Opinia Nr 005484

z wyników przeprowadzonych oględzin - ekspertyzy urządzeń grzewczo-kominowych

w budynku przy ul. Niepodległości nr 12/8 w Wrocławiu
dotycząca urządzeń grzewczo-kominowych używanych przez MIA Sp. z o.o.
1300 - Podgórne

Dotyczy: opinia konserwatorska w sprawie remontu lokalu mieszkalnego budynku przy ul. Niepodległości 172/8 i 9 w Wałbrzychu;

Opis 05483-

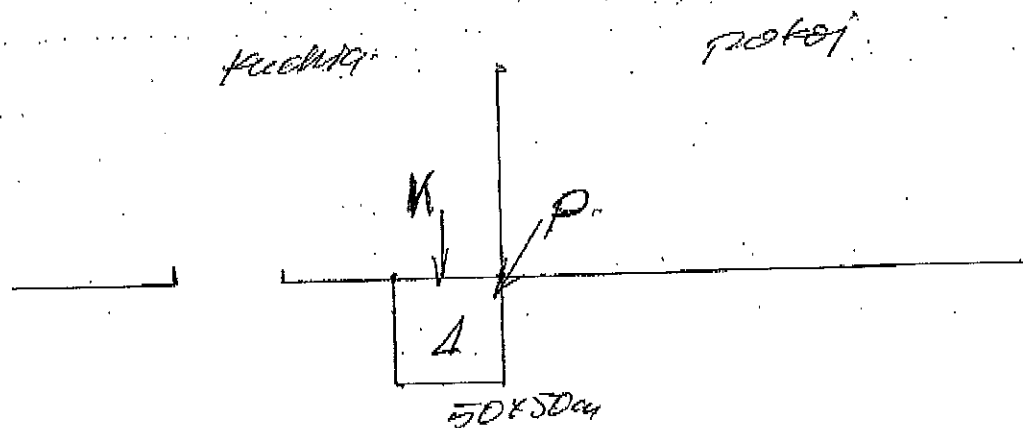
Przeł. kotłowy i przeł. techniczny mogą
być podłączone w dotychczasowe miejsce do
przewodu m. d. o wym. 50x50cm
Wentylacja wykonana w sposób zainstalowany
wg projektu.

Wentylacja zapewnia dopływ powietrza z zewnątrz.
